2015年10月 A-2015033

# 仕様変更のご案内

# HR2S 形安全リレーモジュール

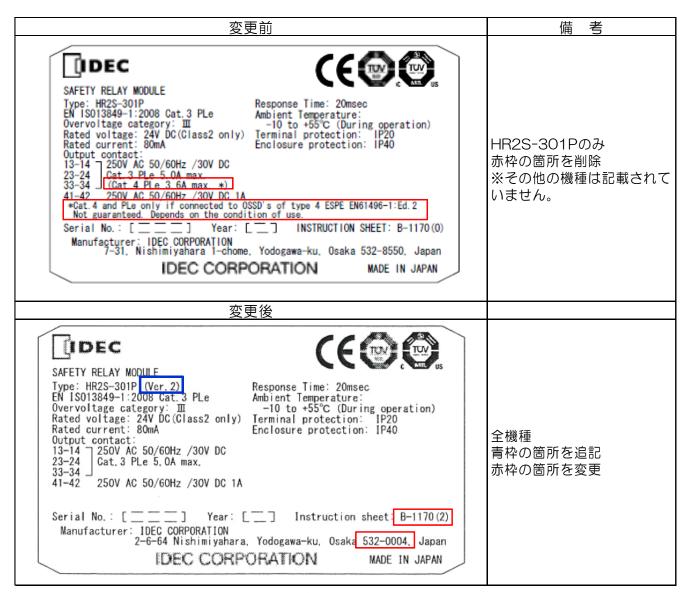
- ●IEC/EN61496-1 の適用対象外となります。これに伴い取扱説明書、ラベルから規格番号を削除いたします。
- ●ライトカーテン及びレーザスキャナ等の電気感光性保護機器(ESPE)を接続しての欧州での本製品のご利用、または欧州で利用される機械設備へ搭載して利用することはできません。ESPEの直接の接続対象製品は HR2S-301P のみになりますが、製品ラベル及び取扱説明書の変更に関しては、全製品が対象となります。
- ●形式、価格及びその他性能、仕様の変更はありません。

●製品ラベルの記載内容を変更いたします。

●取扱説明書の記載内容も同様の記述を削除/追記/変更いたします。
